Acuerdo 2082 Por el cual se aprueba la incorporación del cambio en los límites de generación y absorción de potencia reactiva de la unidad 3 de la planta Termonorte

Acuerdo Número: 2082	Fecha de expedición: 15 Enero, 2026	Fecha de entrada en vigencia: 21 Enero, 2026
--------------------------------	---	--

CURVA DE CARGA NUEVA

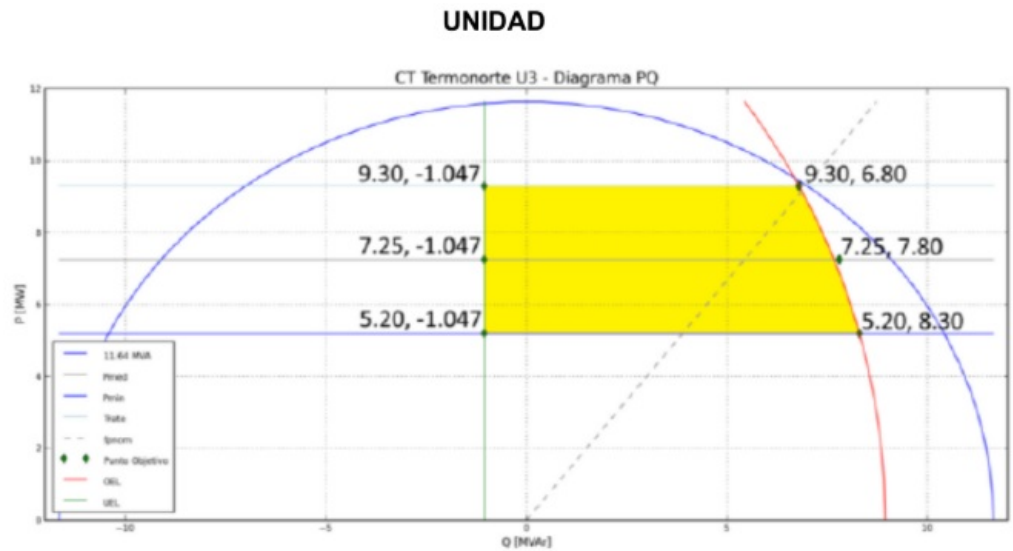
Aprobar la declaración de una nueva curva operativa de carga de la unidad 3 de la planta Termonorte, en la que se define la capacidad para entrega y absorción de potencia reactiva de las plantas en función de la potencia activa generada, como se presenta a continuación:

Unidad	Parámetro para modificar	P Anterior [MW]	Q Anterior [MVar]	P Nuevo [MW]	Q Nuevo [MVar]
TERMONORTE 3	Capacidad de Absorción de Reactivos	4,656	-1,047	5,2	-1,047
		6,8	-1,047	7,25	-1,047
		9,3	-1,047	9,3	-1,047
	Capacidad de Generación de Reactivos	4,656	8	5,2	8,3
		6,8	8,1	7,25	7,8
		9,3	6,8	9,3	6,8
